Krycí list ZBV

**III/11619, 11620, mosty ev.č. 11619-1 a 11620-1,2,4
MOST ev.č. 11620-1**

Most ev.č. 11620-1

Změnový list

měření kubatury výkopu a bourání skály

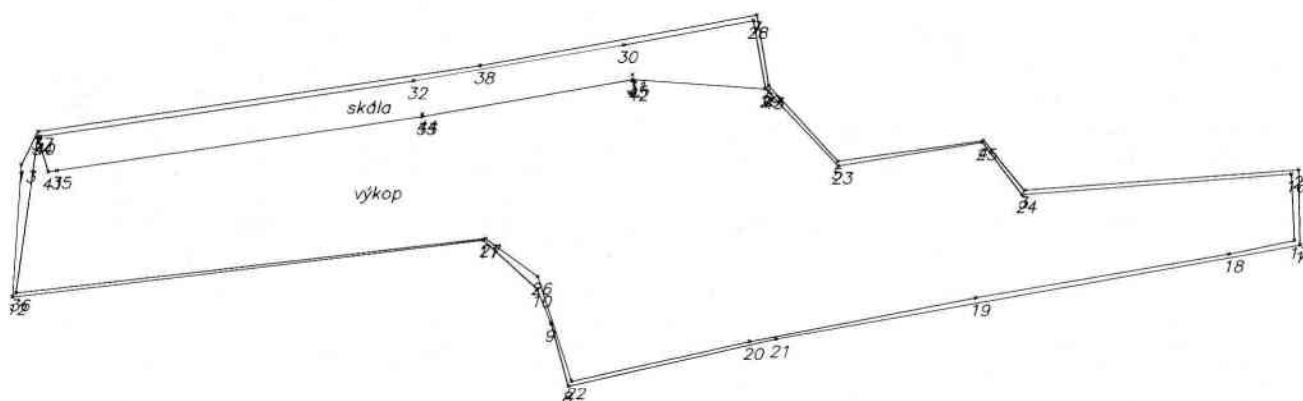
Doloženo je dokladem č. 10 Zápis geotechnika ve SD ze dne 14.7.2022, dokladem č. 11 Vyjádření AD č. 2 a dokladem č. 13 Geodetické zaměření výkopu a bourání skály.

Bourání skály: 59.1 m³
